**Конструктивные изменения
автомобилей «Урал», внедренные
в 2014 г.**

(выпуск 14)

Настоящий сборник подготовлен Управлением послепродажного обслуживания ОАО «АЗ «УРАЛ» для сервисных центров и торговых организаций на основе информационных бюллетеней о конструктивных изменениях автомобилей «Урал» в 2014 году, разработанных Инженерно-конструкторским центром и размещенных на сайте www.uralaz.ru, в разделе «Сервис и запчасти»

10. Информационный бюллетень № 349

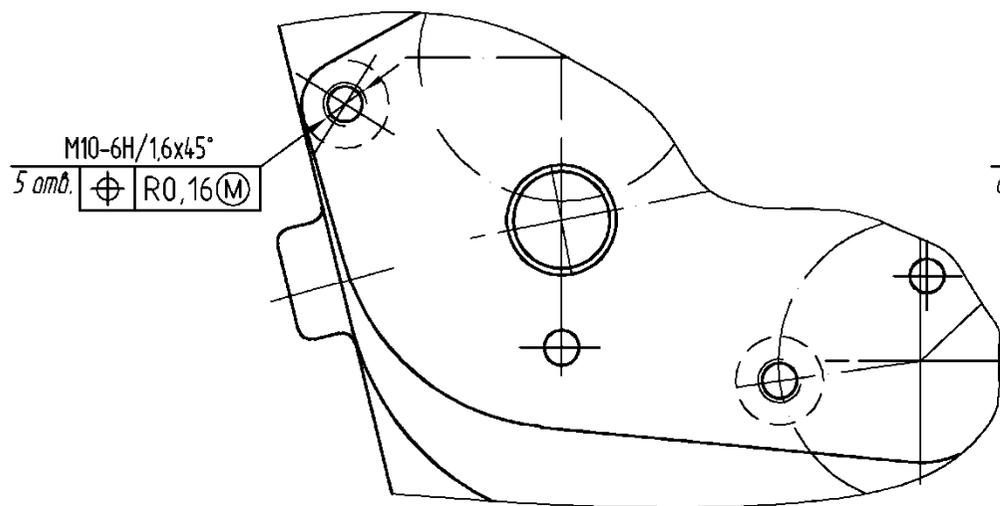
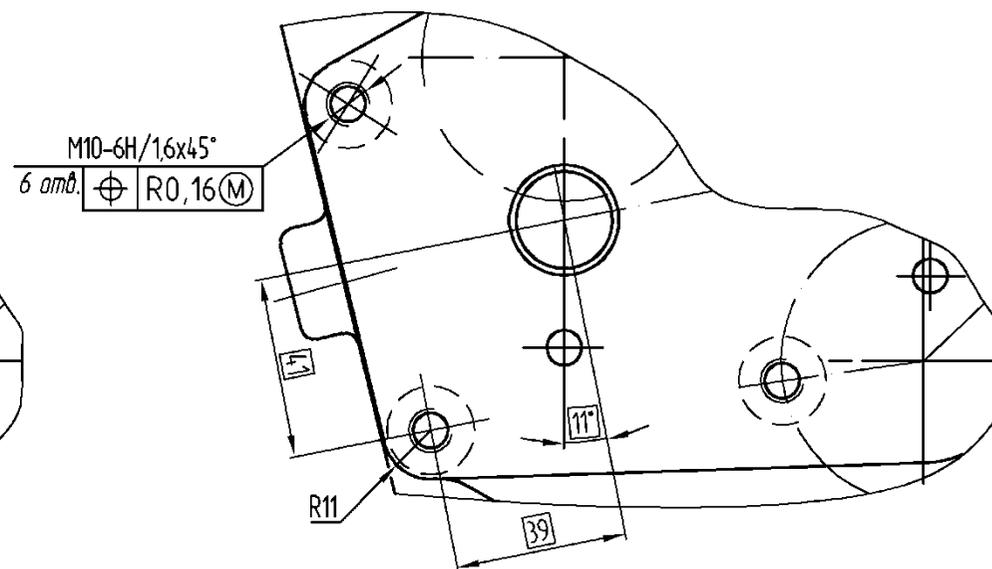
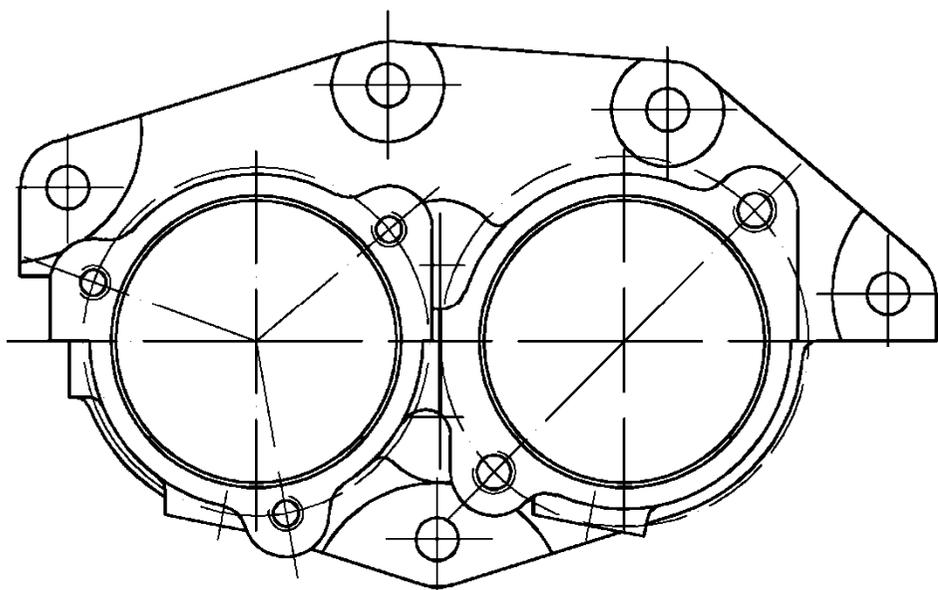
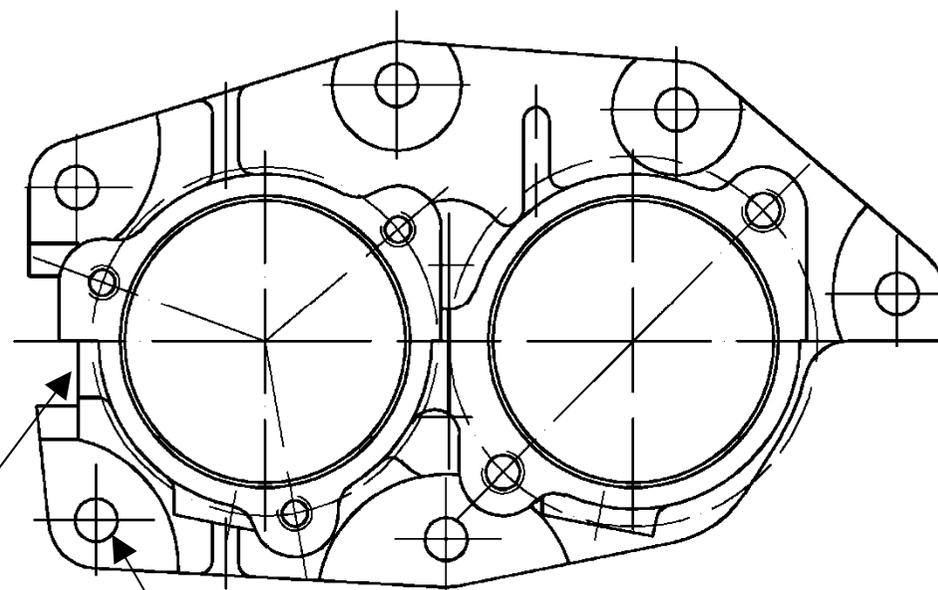
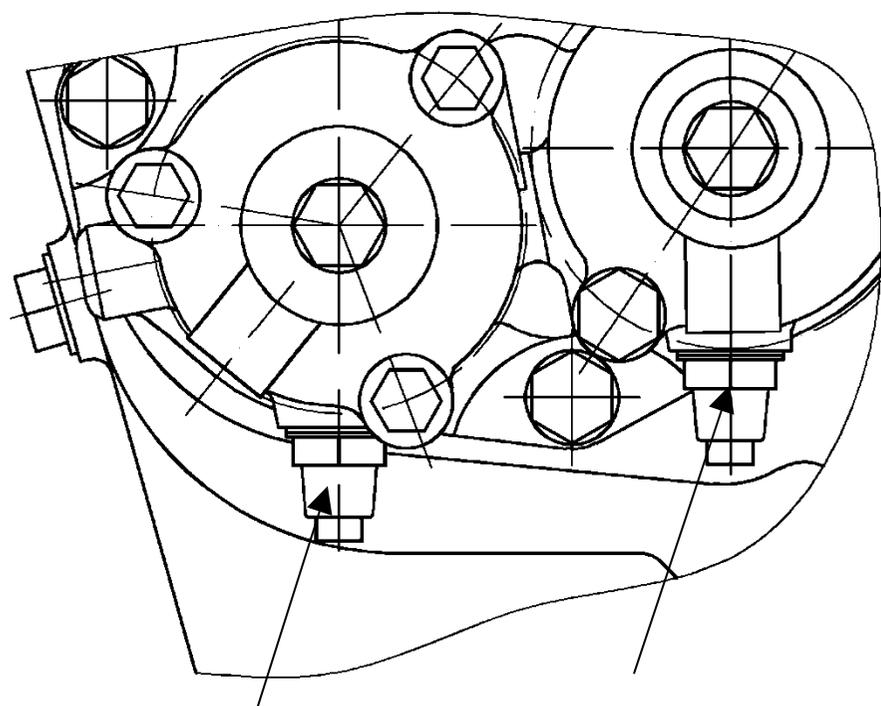
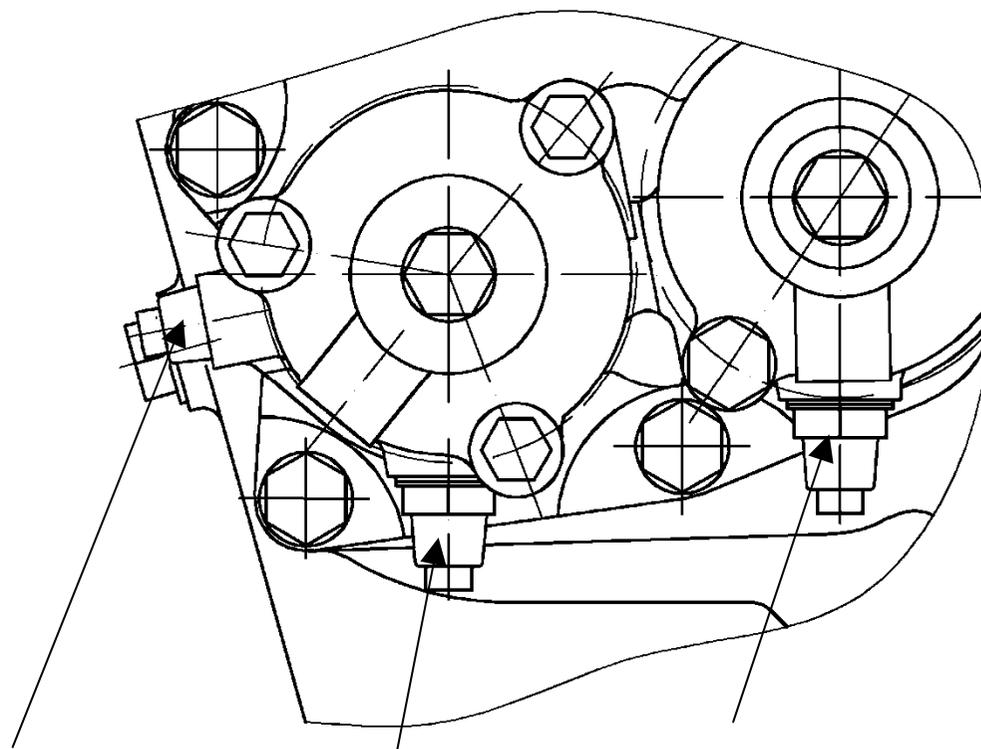
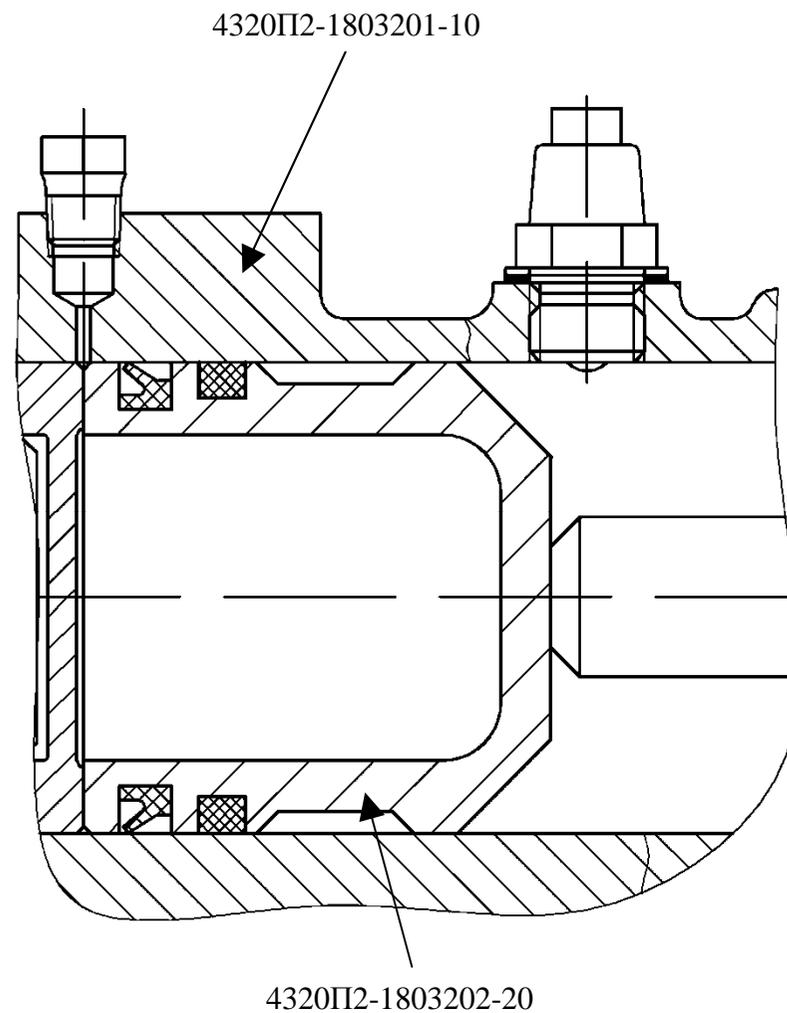
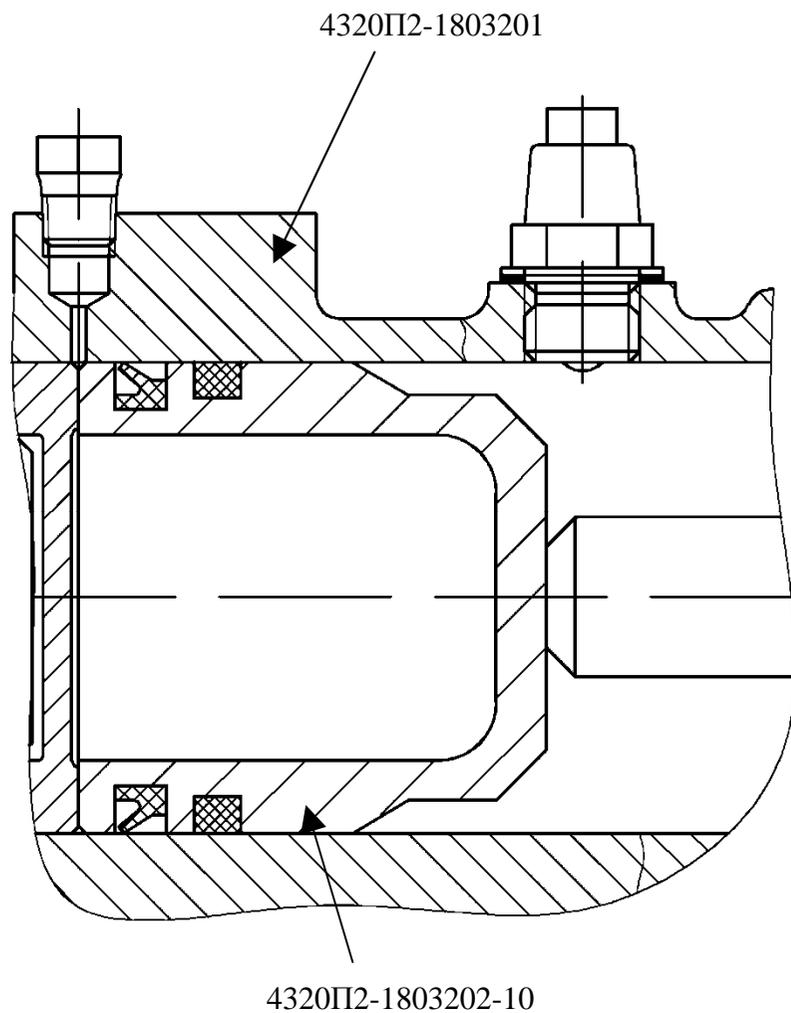
На автомобилях Урал-4320 и их модификациях для улучшения герметичности раздаточных коробок модели 4320ЯМ и 4320П2, вводится дополнительное крепление корпуса механизма переключения передач и, дополнительно в механизм переключения передач, вводится датчик включения «нейтрали».

**Передний торец картера раздаточной коробки (4320ЯМ-1802012-41 и 4320П2-1802012-21)
в зоне установки механизма переключения (цель – установка еще одного крепежного болта)**

Дополнительное отверстие
под датчик низшей передачи

Дополнительное крепежное отверстие

6370-500 1002 СБ Установка задней опоры кабины сборочный чертёж

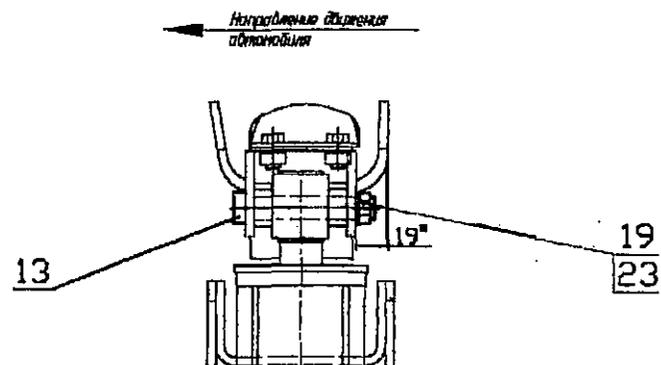
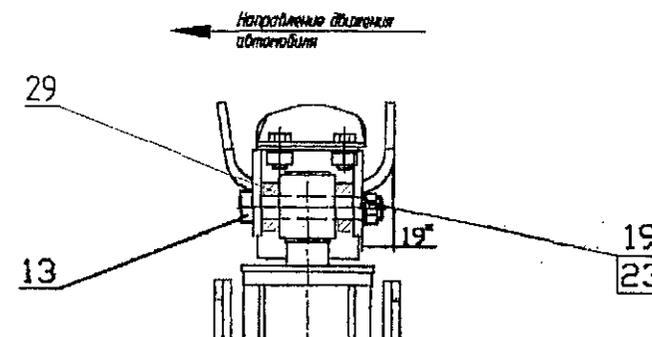
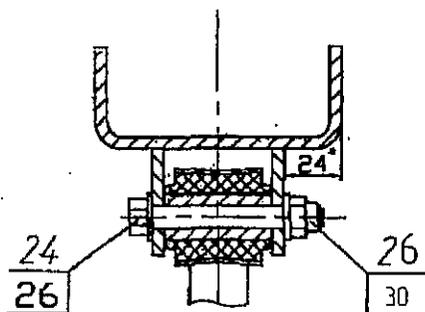
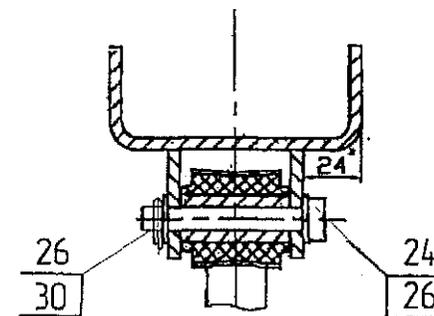
С 01.06.2014г. на автомобилях Урал-6370 и модификациях изменилась конструкция задней опоры кабины

Коробка раздаточная (шестерня высшей передачи первичного вала)

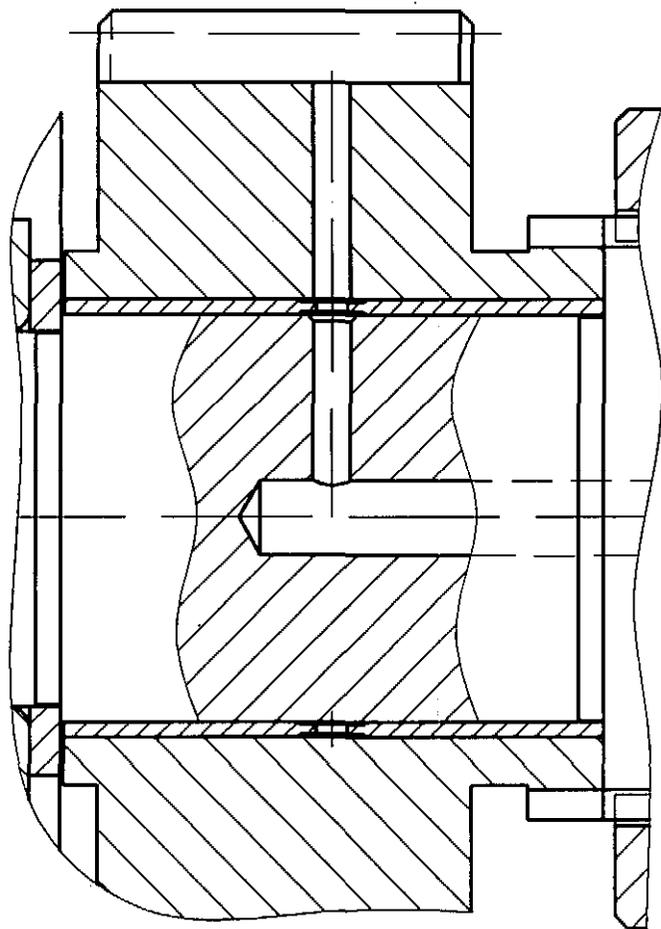
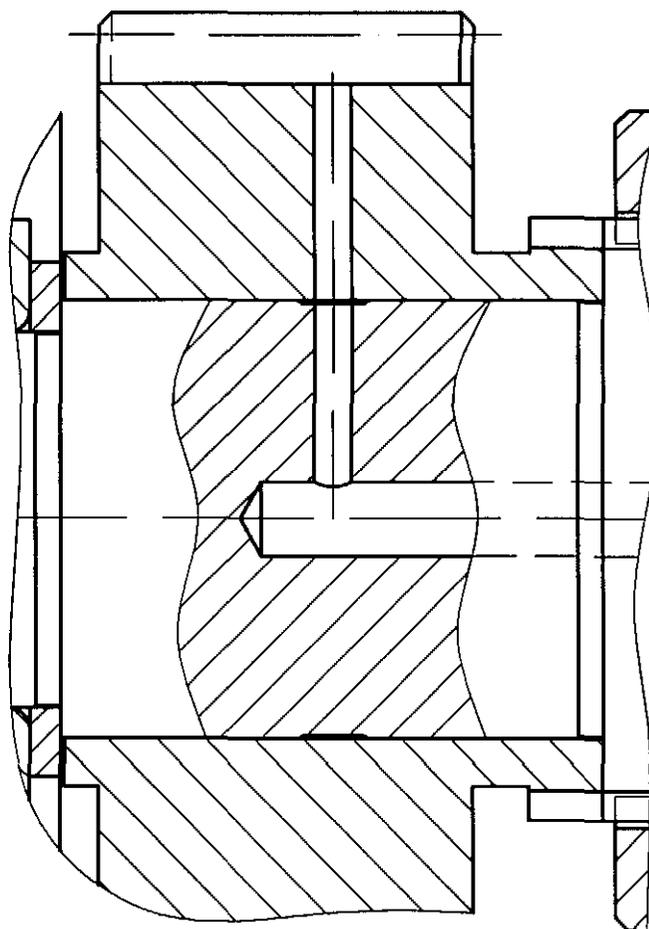
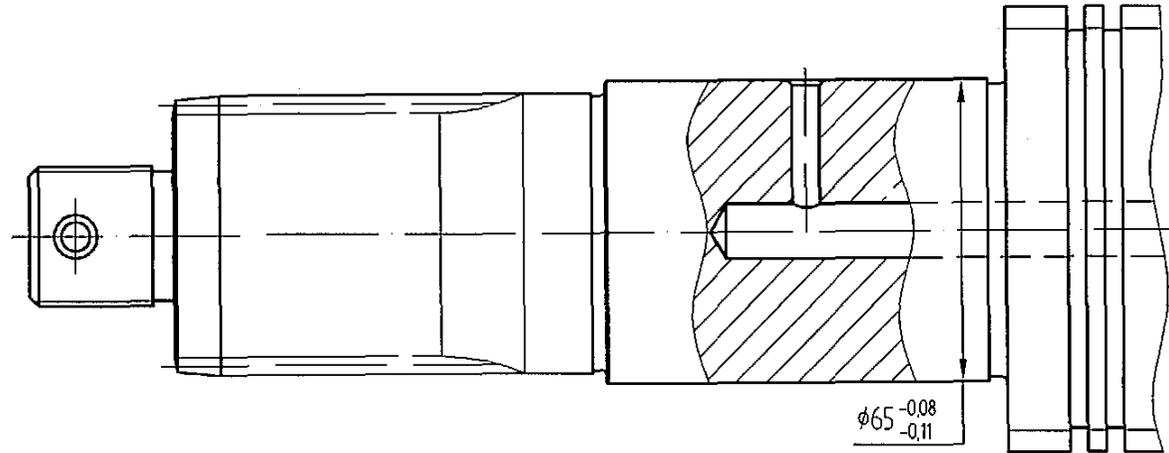
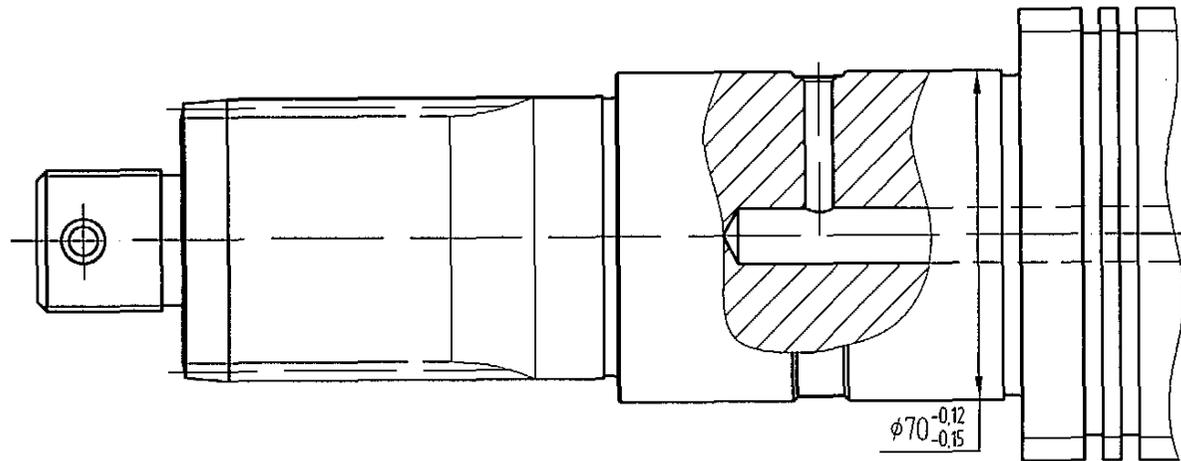
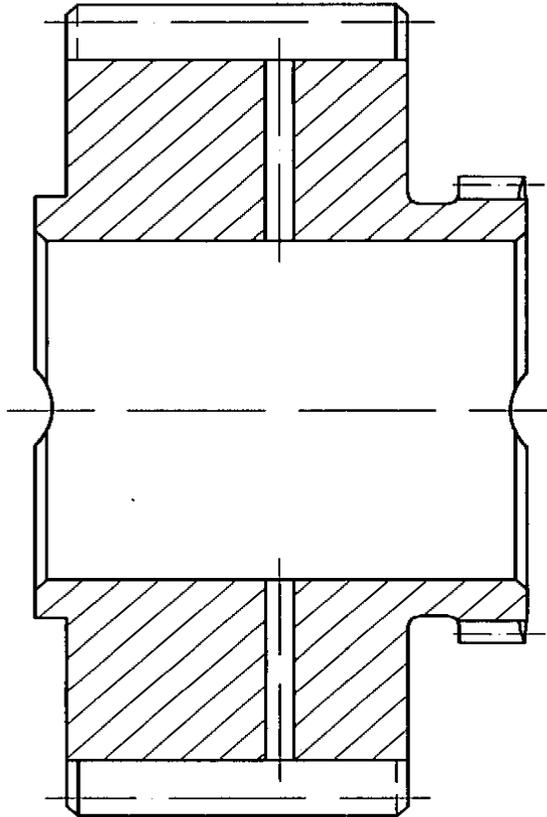
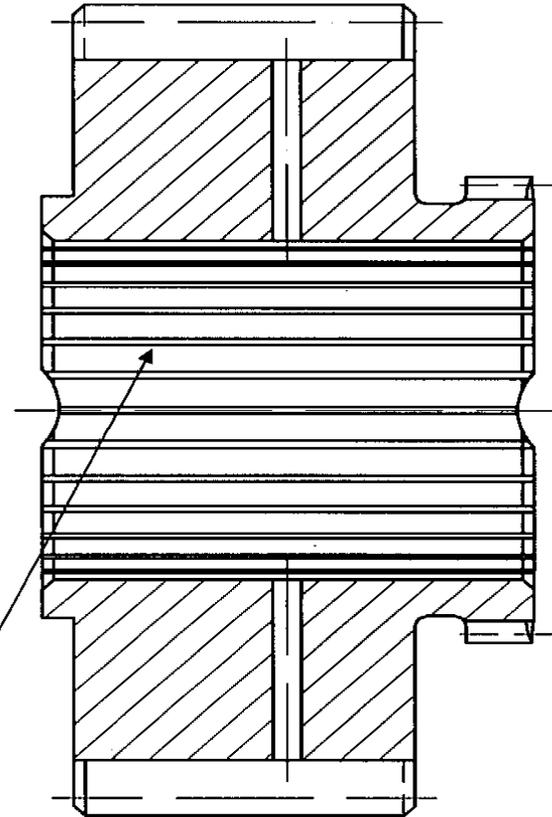
На автомобилях Урал-4320М и их модификациях в раздаточных коробках 4320ЯМ (и 4320ТМ), с целью увеличения долговечности пары шестерен высшей передачи, исключается бронзовая втулка 4320ЯМ-1802037 из ведущей шестерни высшей передачи и на внутренней поверхности посадочного отверстия шестерни выполняются канавки

Введены канавки
